## NEDRE BERGÅS BUSTADFELT, MYKSVOLL

**SAK: MERKNAD TIL 1.GONGS HANDSAMING I PLAN-OG MILJØUTVALET OG KRAV TIL ENDRING FØR UTLEGGING.**

Vi viser til sak 128/16 i Plan- og miljøutvalet av 19.10.2016 og arkivsak 14/2597

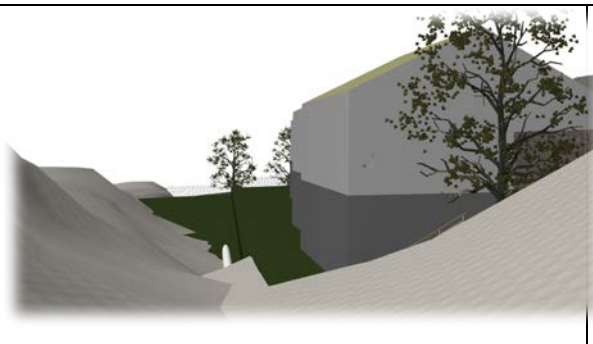
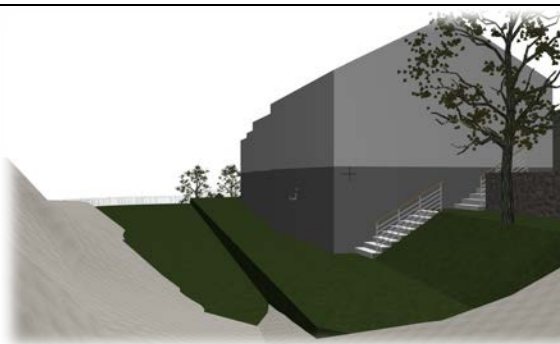
For orden skyld, dette handlar om kva ein nyttar som målepunkt ved definisjon av maks mønehøgd. Slik det no vert skrive (kravet frå kommunen), risikerer ein at dersom det er eit lite

søkk på tomten, vert dette nytta som referansepunkt. Det skaper både forvirring og usemje under utbygging.

### **BK2 – forskjell i utbygging avhengig av kva krav som vert nytta**

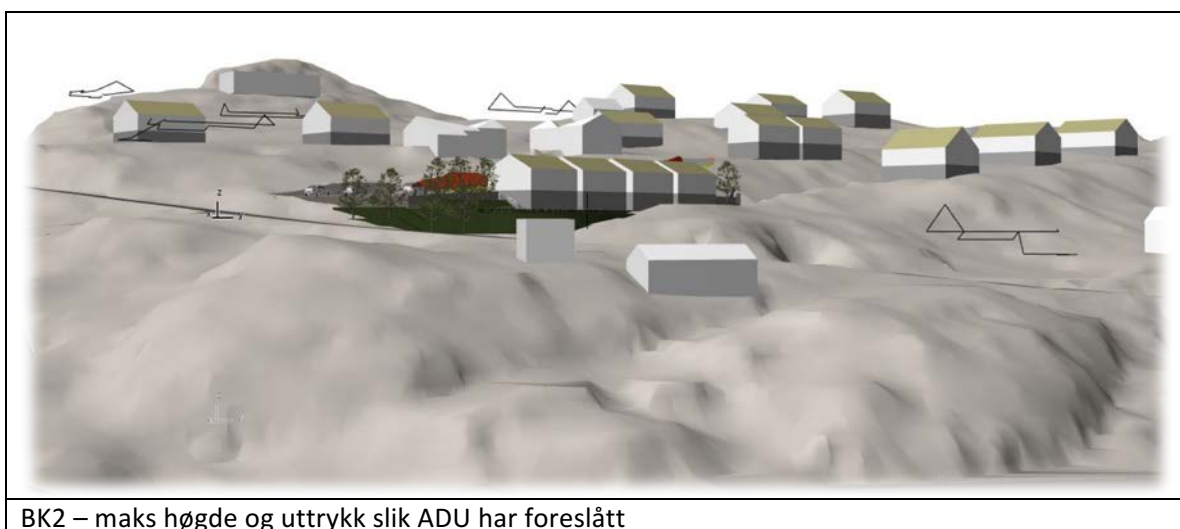
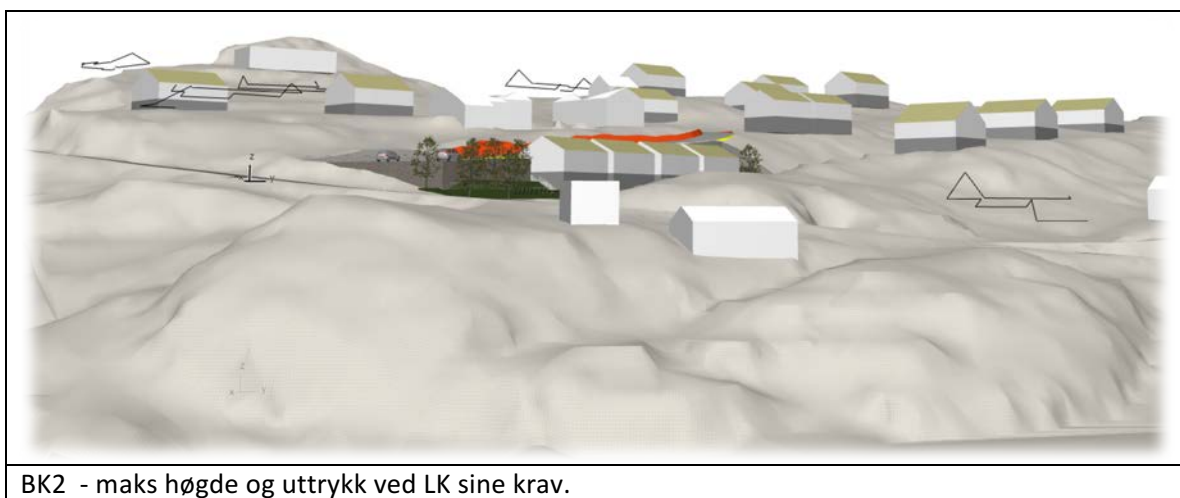
Det som er utfordrande med kravet frå kommunen, er at det gjev lite eller ikkje noko rom får å tilretteleggja tomten med omsyn til tilkomst og terrengtilpassing. Vår vurdering er at krava frå kommunen forriger området BK2. Det blir også vanskeleg å få til universell tilkomst til husa.

LK sine krav Husa må trykkjast ned i terrenget. Stor høgdeforskjell frå parkering og ned til lavaste nivå. Ingen tilkomst på oppside/ bakside.	ADU og pbl sine krav. Hus og terreng kan få ei naturleg tilpassing til terrenget. Det er fullverdig tilkomst på oppside.

LK sine krav. Huset blir plassert så lavt i terrenget at ein må etablere sikring/ skjerming ved store nedbørmengder. Dei innerste husa mister utsikt til sjø.	ADU og pbl sine krav. Ein kan tilpasse terrenget og lage naturleg uteplass. Overvatn/ myke vatn vert leia forbi i lavere nivå. Alle husa får utsikt til sjø.

<p>LK sine krav. Ikkje høgde for tilkomst på baksida av husa, dersom ein skal ha ein forsvarleg veg ned til området.</p>	<p>ADU og pbl sine krav. Her får tilkomst på baksida/opsida når ein nyttar forsvarleg vegstigning.</p>
